## Ansøgning om tilladelse til anlæg på søterritoriet

Tordenskjoldsvej 22 - Ansøgning om fortøjningspæl				Dato: 17. november 2021	
J.nr.: 2106662 / kw    Målf.: 1:400 / A3    Koord.sys.: DKTM2    DVR90				Rev.dato:	
 <p><b>GEO PARTNER</b> Landinspektør A/S</p>		<p>Landinspektør</p> <p>www.geopartner.dk +45 70 12 10 11 CVR: 20014784</p>			
© SDFE - © Geodataslyrelsen - © Hexagon		\\hvmfil01\sag\2021\2106662\120-Geometri\2106662_210728_.dgn

### **Telefonnotat, yderligere oplysninger**

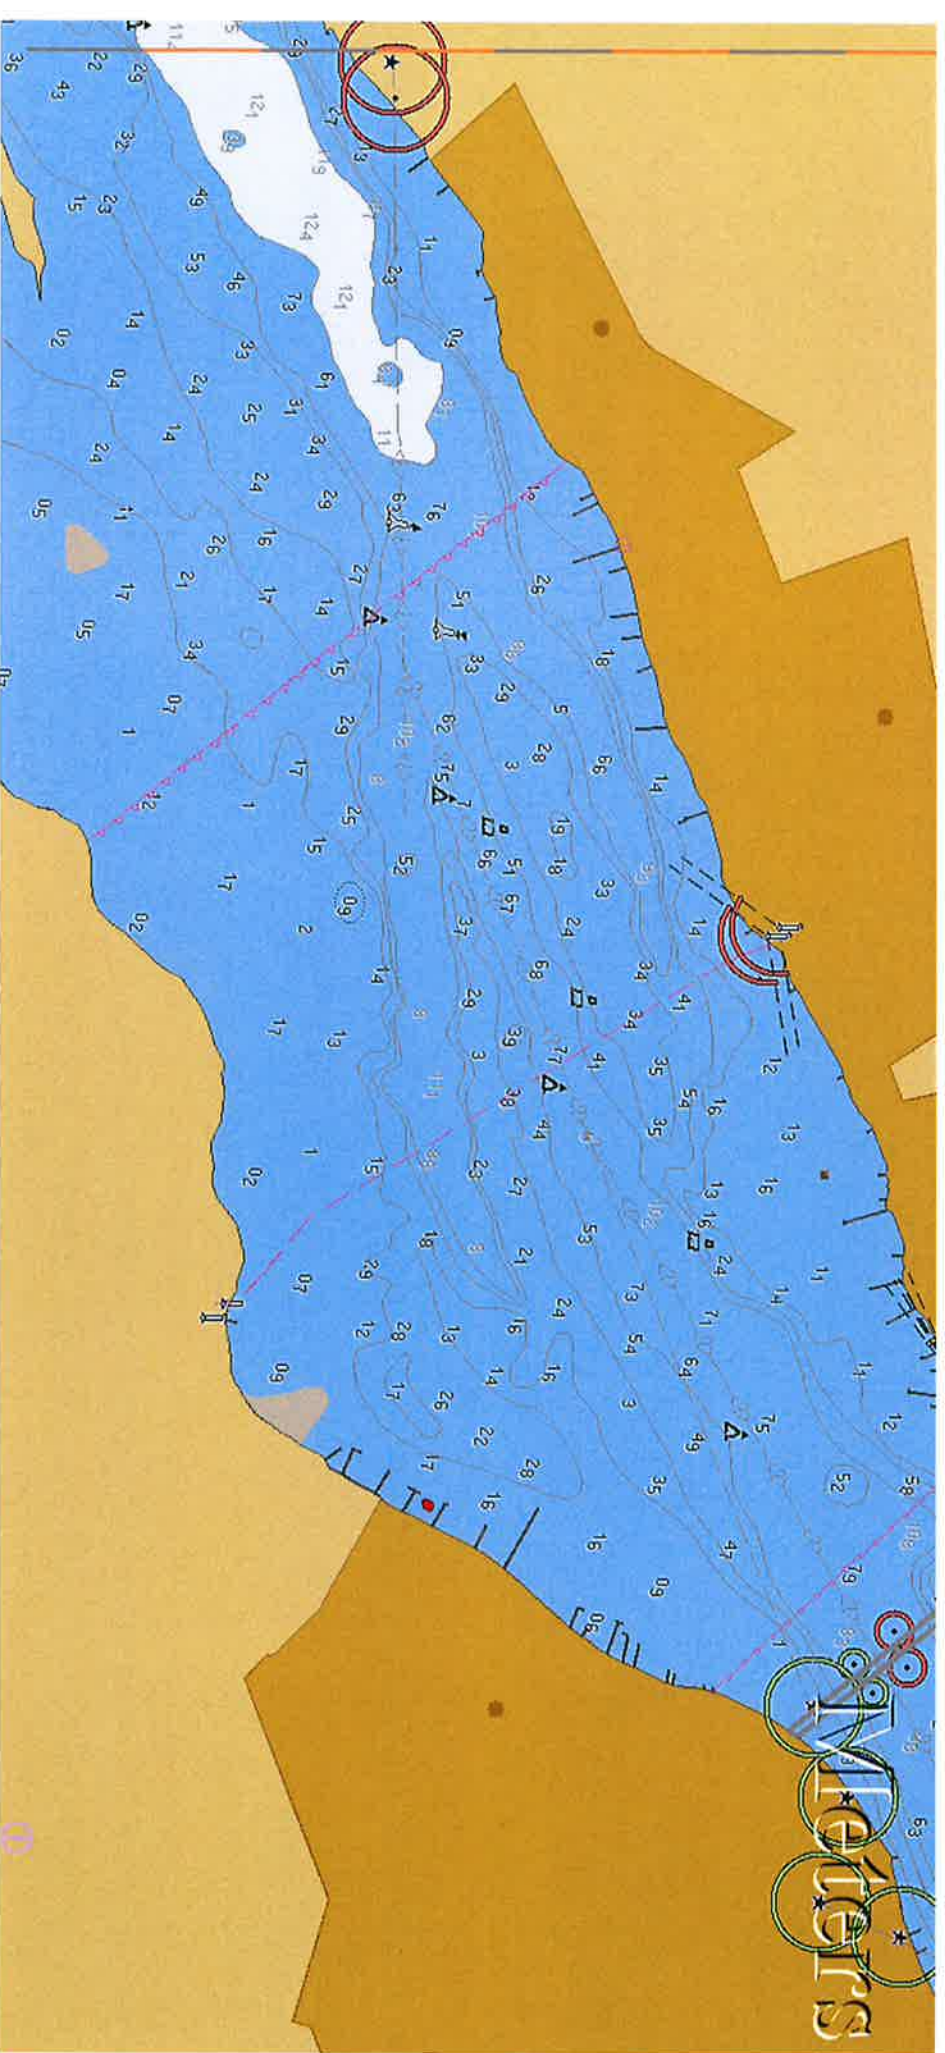
1. Hvilket materiale er pælen? Pælen er at certificeret træ.
2. Hvilken højde over vandet vil den have? Den vil være ca. 1 m over vandoverfladen.
3. Hvilken metode anvendes til at sætte pælen? Enten spules den ned eller den rammes. Jeg oplyste at i tilfælde af det sidste, vil vi indsætte standardvilkår om ramp-up af hensyn til marsvin i området. Ansøger var indforstået med dette.
4. Hvad er status for selve broen? Ansøgningen er vist pt. i høring.
